## **ENQUETE PUBLIQUE**

**Concernant la demande d'autorisation environnementale portant sur le projet de création d'une microcentrale hydroélectrique sur le ruisseau de Berrièves, commune de Saint Guillaume (Isère).**

## **RAPPORT D'ENQUETE**

Réalisé à Saint Martin d'Hères par M. Denis Crabières, commissaire enquêteur.

*Schéma de passage de la prise d'eau pour les canyoneurs - - Alp Études*

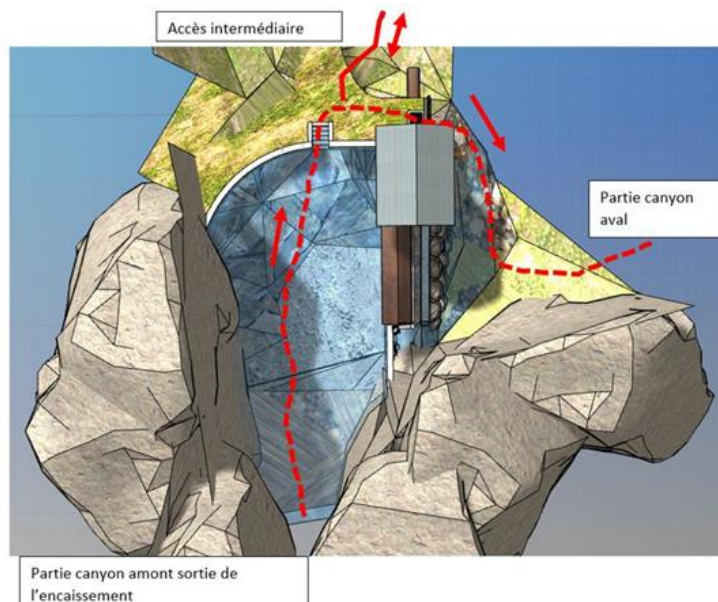
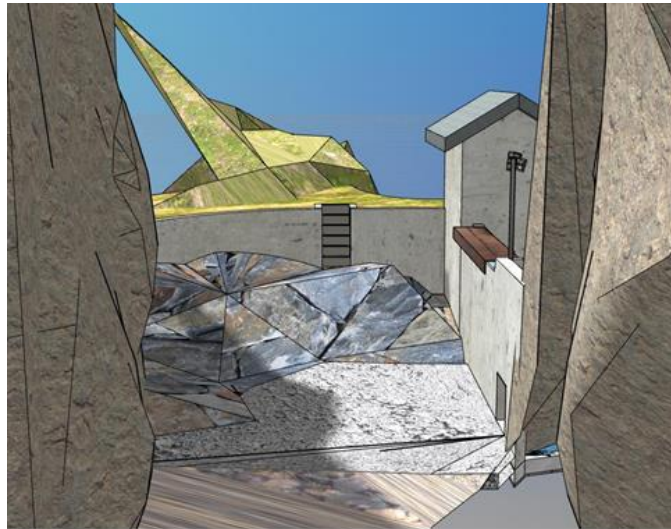
RÉPONSE AUX OBSERVATIONS DE M. VAMPE DU 23 NOVEMBRE 2021 ET DU 2 DÉCEMBRE

Cette modification est intervenue lors de l'intégration de la demande par la DDT de la grille Coanda conduisant à une augmentation de la hauteur de la prise rendant impossible la réalisation d'un escalier. Les échelons seront de type "via ferrata".

La manœuvre de la vanne de fond, n'est déclenchée que sur temporisation permettant une vidange lente du bassin faite sous le contrôle d'un dispositif de surveillance vidéo et d'un avertisseur lumineux et sonore avertissant les canyoneurs.

Lors des arrêts, le plan d'eau sera vidangé et le passage s'effectuera à l'identique, le passage dans la vanne de dégravage n'étant pas recommandé même si sa manœuvre est bloquée.

**Avis du commissaire enquêteur : les réponses apportées par le maître d'ouvrage sont satisfaisantes. Concernant le franchissement de la façade aval de la prise d'eau, voir avis du CE au 4 POINT 3.3 DU PV DE SYNTHÈSE**

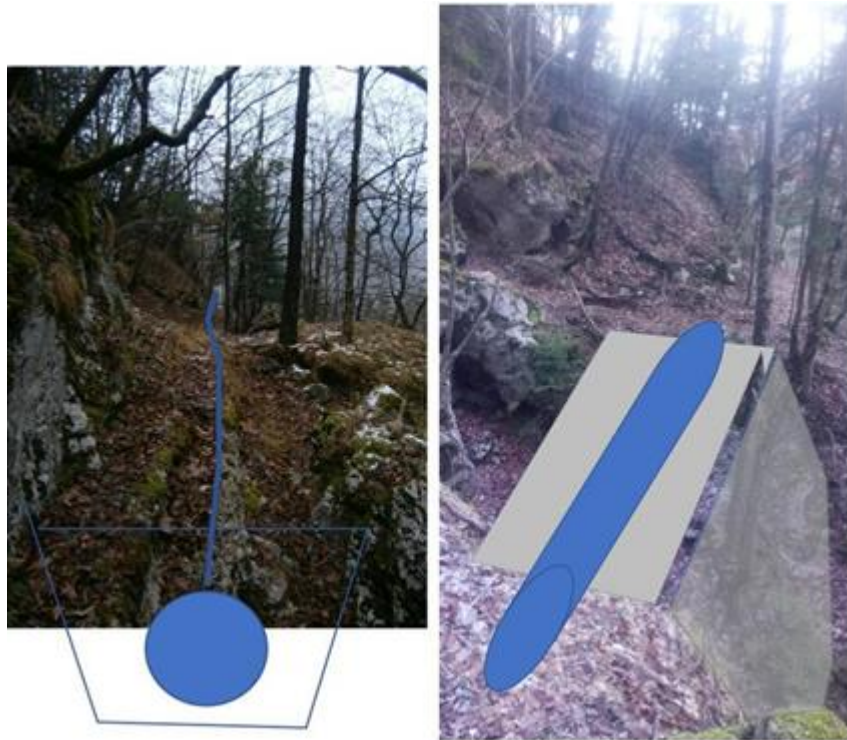
La réalisation de la conduite forcée domine le canyon sur 53m de distance.

Sur les cinq premiers mètres la conduite et la prise sont ancrées sur le rocher massif puis une ravine plonge dans le canyon avec la présence d'une vasque. Le chemin actuel s'interrompt et le passage nécessite la pose des mains. Une chute à cet endroit serait dangereuse.

À cet endroit, il est donc envisagé la création d'un enrochement d'une hauteur de 5 m afin de créer une plateforme de pose pour la conduite.

Cet enrochement effectué depuis la berge permet de conserver en l'état la vasque située en aval. (La réalisation d'un remblai n'aurait pas permis cela).

**Avis du commissaire enquêteur : la modification de l'aménagement du départ de la conduite proposée par le maître d'ouvrage est pertinente au regard de la nature du terrain.**

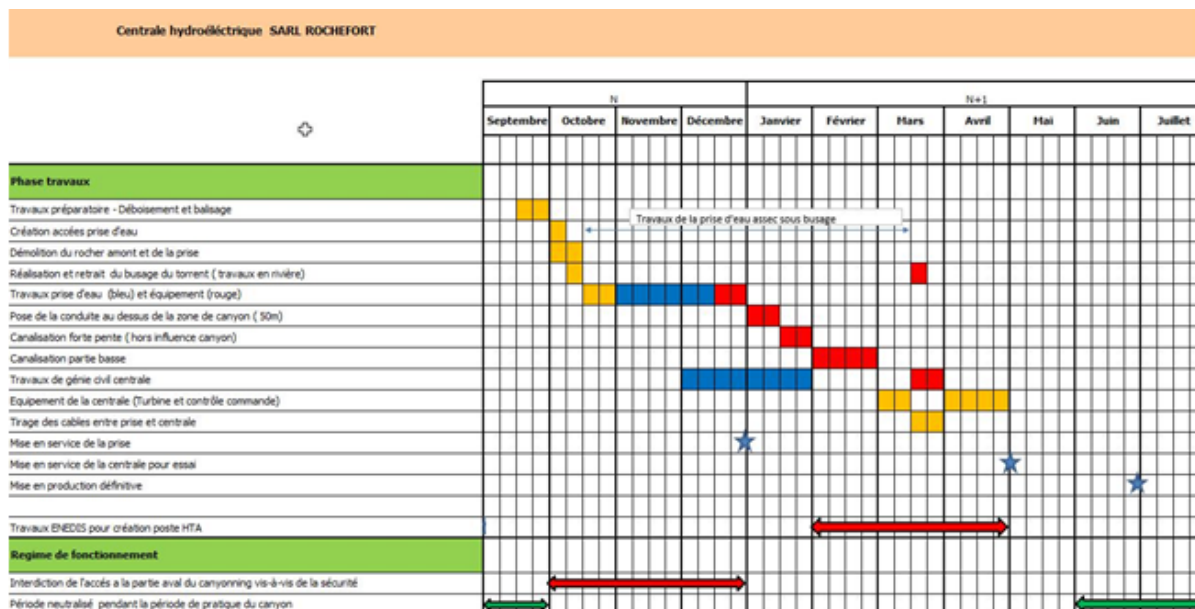
« *Le maître d'ouvrage peut-il préciser :*

- 1. Si des travaux s'effectueront en juin,*
- 2. Si ces travaux seront conciliables avec la fréquentation du canyon. »*

Les travaux seront phasés de manière à respecter les différentes contraintes de calendrier pour la biodiversité et pour le canyonisme. Les travaux auront lieu à des moments différents selon le lieu d'intervention :

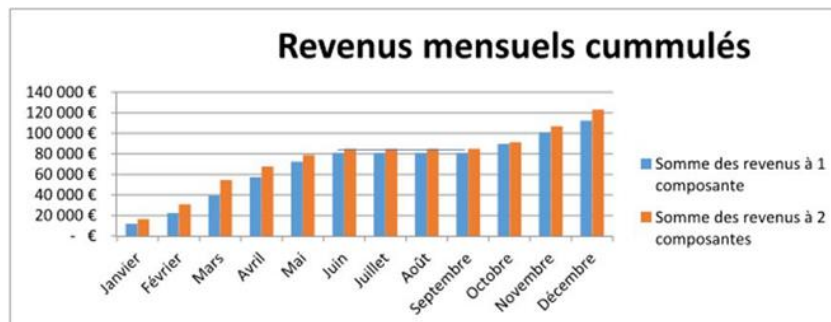
*« Au même chapitre, le tableau présentant les productivités mensuelles montre une interruption en juillet, août, septembre consécutives à une période d'arrêt de la centrale. Cependant, le tableau suivant qui présente les revenus mensuels cumulés, montre des revenus sur ces mois d'interruption d'exploitation.*

***Le maître d'ouvrage peut-il indiquer comment cela s'explique ? »***

Le graphique ci-dessous présente le cumul des revenus, sur les mois de juin à aout il n'y a pas de progression puisque la centrale ne fonctionne pas.

**Avis du commissaire enquêteur : la réponse du maître d'ouvrage est satisfaisante. Il n'y a en effet aucune progression en revenus cummuls sur les mois de juillet, août et septembre.**

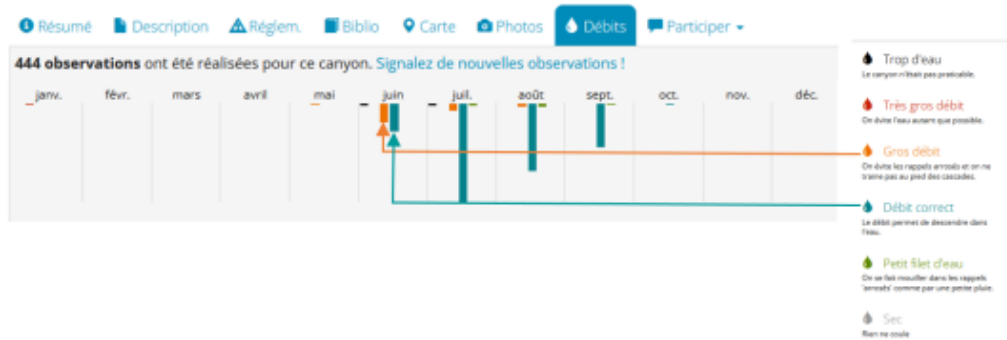
**« En période de fonctionnement, quelles précautions prendra le maître d'ouvrage pour garantir la sécurité des canyonistes évoluant dans la retenue ? »**

Afin de garantir une sécurité de façon pérenne tant sur le mois de juin que sur les autres périodes de l'année, **le pétitionnaire a retenu l'installation d'un dispositif de sécurité appelé déchargeur.**

Il s'agit d'une vanne située en parallèle de la turbine, capable de s'ouvrir dès l'arrêt de la turbine et suivant le débit de cette dernière. **Cela rend totalement transparent l'arrêt et aucun débit supplémentaire ne surprend les usagers.**

Cette opération s'effectue automatiquement sans manœuvre de vannes à la prise d'eau.

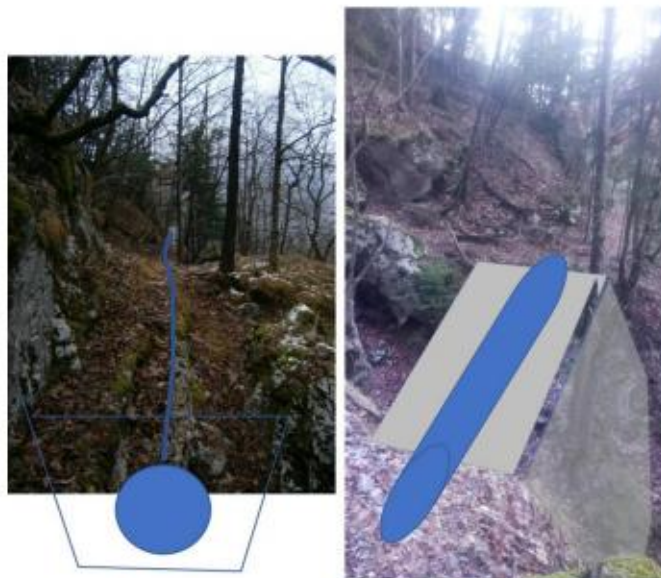
La réalisation de la conduite forcée domine le canyon sur 53m de distance.

Sur les cinq premiers mètres la conduite et la prise sont ancrées sur le rocher massif puis une ravine plonge dans le canyon avec la présence d'une vasque. Le chemin actuel s'interrompt et le passage nécessite la pose des mains. Une chute à cet endroit serait dangereuse.

À cet endroit, il est donc envisagé la création d'un enrochement d'une hauteur de 5 m afin de créer une plateforme de pose pour la conduite.

Cet enrochement effectué depuis la berge permet de conserver en l'état la vasque située en aval. (La réalisation d'un remblai n'aurait pas permis cela).

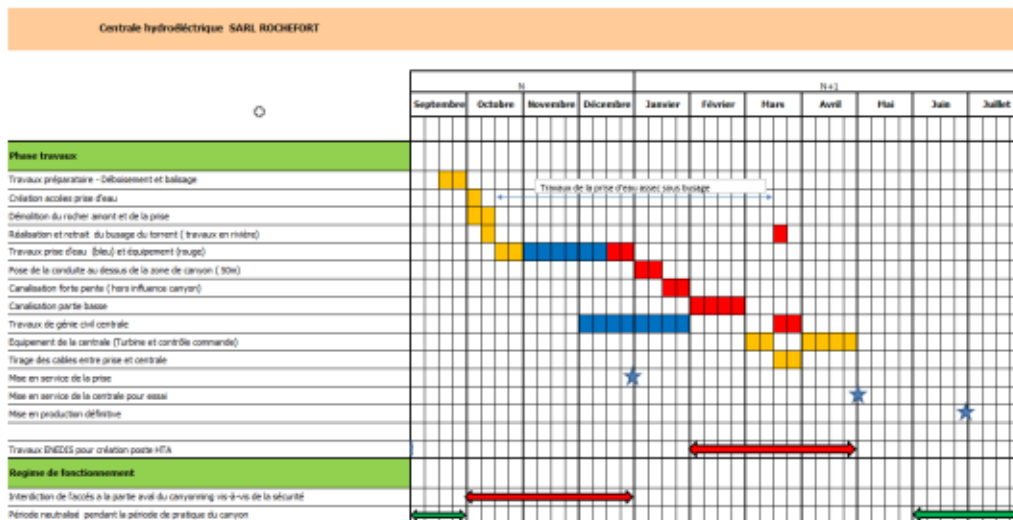
« Le maître d'ouvrage peut-il préciser :

1. Si des travaux s'effectueront en juin,
2. Si ces travaux seront conciliables avec la fréquentation du canyon. »

Les travaux seront phasés de manière à respecter les différentes contraintes de calendrier pour la biodiversité et pour le canyonisme. Les travaux auront lieu à des moments différents selon le lieu d'intervention :
